Nr postępowania In.272.10.2019

dotyczy: postępowania o udzielenie zamówienia publicznego w trybie przetargu nieograniczonego na zadanie pn.: „Przebudowa drogi powiatowej Nr 0264T w miejscowości Skorków na odc. od km 6+860 do km 8+586”.

I. Wyjaśnianie treści SIWZ

PRZEKRÓJ KONSTRUKCYJNY przez kolektor drenu francuskiego

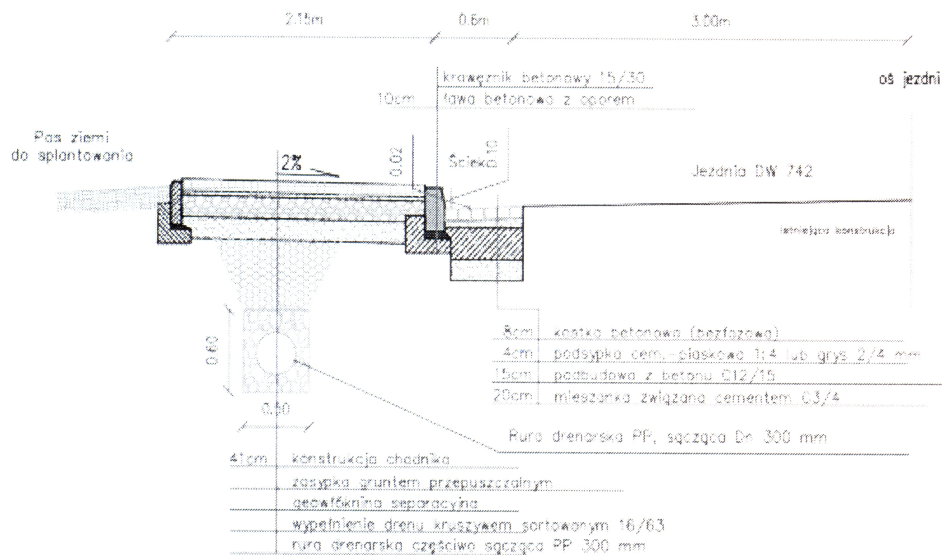
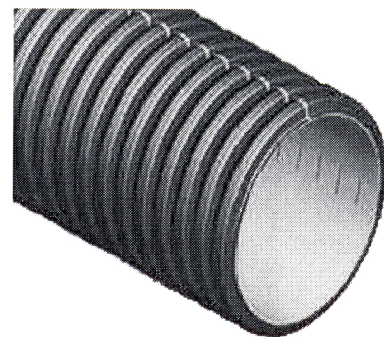
2. Prosimy o informację, czy Zamawiający przewiduje wykonanie rowu krytego - drenu francuskiego DN40 z rury karbowanej PP sączącej zgodnie z rysunkiem PZT, o długości sumarycznej 133m. Brak takiej pozycji w przedmiarze robót oraz kosztorysie ofertowym. Jeżeli Zamawiający przewiduje wykonanie przedmiotowego rowu krytego prosimy o dodanie takiej pozycji w przedmiarze robót oraz kosztorysie ofertowym wraz z zakresem ilościowym i rzeczowym. Prosimy także o zamieszczenie dokumentacji rysunkowej odnośnie wykonania przedmiotowego drenu francuskiego.

Ad-2- Zamawiający dodał pozycję do przedmiaru i kosztorysu ofertowego. Poniższy rysunek drenu francuskiego na zasadzie analogii.

Ad – 11 – Zamawiający przewiduje geowłókninę separacyjną jedynie w konstrukcji rowu krytego – drenażu francuskiego z rurą sączącą.
